Service Information:
Corteco Nr

Funktionsverbesserung
12011182B

Produktverbesserung der Radialwellendichtung 12011182B für den unabhängigen Automobilersatzteilmarkt
Radialwellendichtung 12011182B gleiche Passgenauigkeit, optimiertes Design mit verbesserter Dichtungseigenschaft.

Abbildung 1: Neue verbesserte Radialwellendichtung 12011182B mit Rillen für eine bessere Dichtwirkung

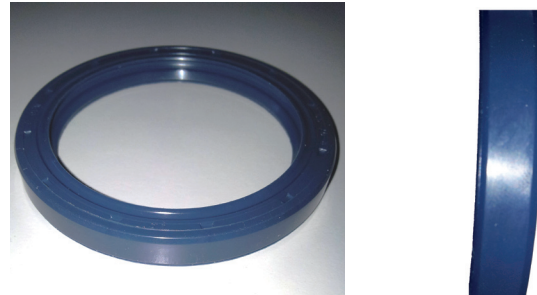
Der Simmerring® 12011182B wurde mit Rillen auf der Außenseite ausgestattet (Abbildung 1). Diese Produktverbesserung schafft eine bessere Dichtwirkung und beinhaltet alle Funktionen des original Dichtrings 12011182B (Abbildung 2).

Bezeichnung: BASLX7
 Größe: 55X70X8
 Material: NBR
 Markierung: CFW BAUM4SLX7 55-70-8

Bezeichnung: BASL
 Größe: 55X70X8
 Material: FPM
 Markierung: CFW BAU4SL 55-70-8
